<b>Bebauungsaufstellungsverfahren Amberg 143 „Am Südhang Hausnummern 6, 8, 10“</b>		Vorlage 005/0164/2019 Anlage 4, Seite 1	 AMBERG
Anregungen im Rahmen der Beteiligung der Öffentlichkeit		Abwägungsvorschläge der Stadtverwaltung	
Beteiligung Nr.1 Am Südhang 31 - Vertreten durch Rechtsanwaltskanzlei S.1		<p>Zu 1.          Der Hinweis wird zur Kenntnis genommen.          Mit der erneuten öffentlichen Auslegung erfolgt die Bekanntmachung korrekt.</p> <p>Zu 2.          Die GRZ beinhaltet nach §19 neben dem Hauptbaukörper bereits die Flächen für Garagen und Stellplätze mit Ihren Zuwegungen sowie die Nebenanlagen im Sinne des §14 Bau NVO. Die maximal zulässige GRZ ist demnach richtig gewählt. Eine weitere Einschränkung gegen den bereits rechtskräftigen Bebauungsplan sehen wir nicht als gerechtfertigt an und es dient dem Ziel des Bebauungsplanes nicht.</p>	
<p><b>1. Bekanntmachung</b>          Zunächst ist festzustellen, dass die Bekanntmachung im Amtsblatt der Stadt Amberg Nr. 24 vom 21.12.2018 insofern nicht korrekt erfolgt ist, als ausgeführt wird, dass ein Antrag nach § 47 VwGO unzulässig sei, soweit mit ihm Einwendungen geltend gemacht werden, die vom Antragsteller im Rahmen der Auss

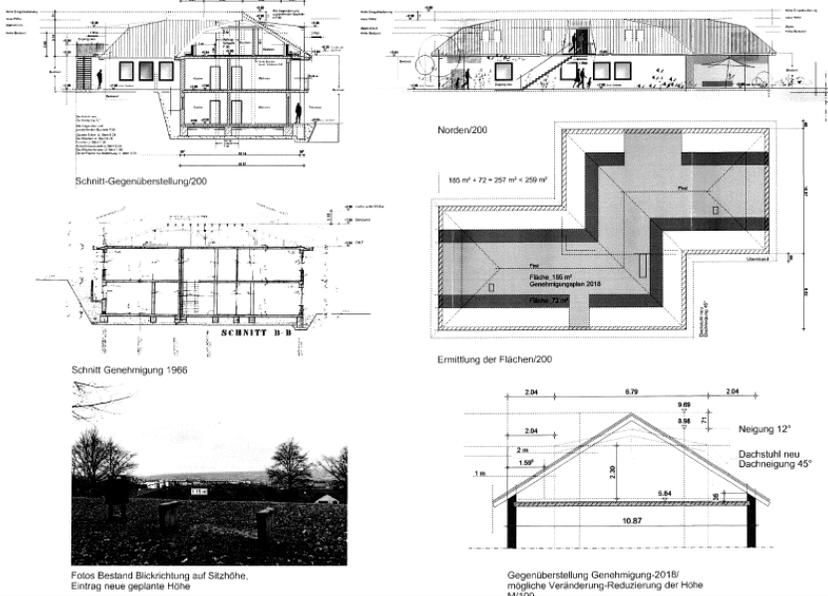
Wir möchten Ihnen aber einen unserer Meinung nach guten Kompromiss vorschlagen,  
den wir Ihnen skizziert und an dieses Schreiben angehängt haben:

1. Bei dieser Art des Dachausbaues wird die Höhe um maximal 1,15 m erhöht, was die Sicht über das Haus kaum einschränken würde.
2. Eine Walmdachlösung ( s. Skizze ) könnten wir uns ebenso vorstellen, was auch in der Länge keine Einschränkung der Sicht bedeuten würde.
3. Auf unserem Grund befinden sich drei Buchen, die die Sicht in das Dreifaltigkeitsviertel am stärksten beeinflussen, diese würden wir (natürlich nur nach Genehmigung durch die Stadt) durch kleinere Bäume ersetzen.

Nach dem Gebot des geringstmöglichen Eingriffs stellt bei Abwägung des oben genannten Belangs mit den privatrechtlichen Belang des Eigentums die Planungsalternative Mansardwalmdach mit geringer Erhöhung des Firstpunktes eine Lösung dar, welche beiden Belangen gerecht wird.

Daher wird neben einem winkelgleichen Walmdach mit 19 ° auch ein Mansardwalmdach mit einer Dachneigung von 12-45° zugelassen. Sonstige Walmdachformen sind ausgeschlossen.

Die Firsthöhenpunkte werden dem angepasst und werden um 1,15m angehoben, somit ist eine adäquate und der Wohnlage und dem Bodenrichtwert angemessene Bebauung ermöglicht.
